N/Réf. : IXL20676_702_PU **BRUXELLES. Rue Vilain XIII, 5 (= inventaire)**
Gest. : XX/XX **PERMIS D'URBANISME : transformer l'immeuble notamment**
V/Réf. : CIT/URB/AS/2018/314 **démolir la couverture de la cour, aménager un balcon et une terrasse,**
Corr: Belinda Delpierre **transformer la toiture, construire deux lucarnes, décaper la peinture**
NOVA : 09/AFD/692670 **des châssis en façade avant afin d'aménager 3 logements**

Avis de la CRMS

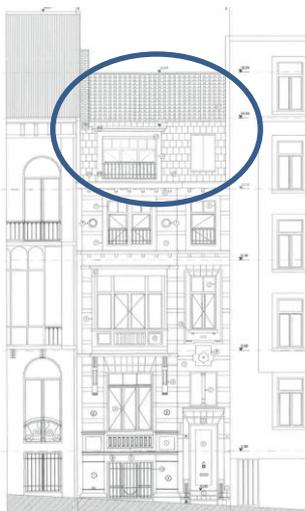
Porte d'entrée remplacée
Menuiseries anciennes
repeintes en noir

Jour de cave, volet en PVC

châssis ancien, remanié

Logette de 1932 (remanié au sommet), ayant
remplacé le balcon d'origine.
Grilles de fenêtres du 2^e étage, assez récentes.

S'agissant de son avis sur les plans projetés (la situation de droit est particulièrement sommaire et mal documentée dans le dossier), la CRMS demande un retour à la qualité et à la composition (menuiseries, couleurs, matériaux) de la façade avant l'infraction et recommande le maintien des éléments patrimoniaux intérieurs qui auraient été 'conservés': escaliers, cheminées, moulures, etc. Elle déplore à cet égard pas favorable à la suppression d'une des cheminées intérieures.
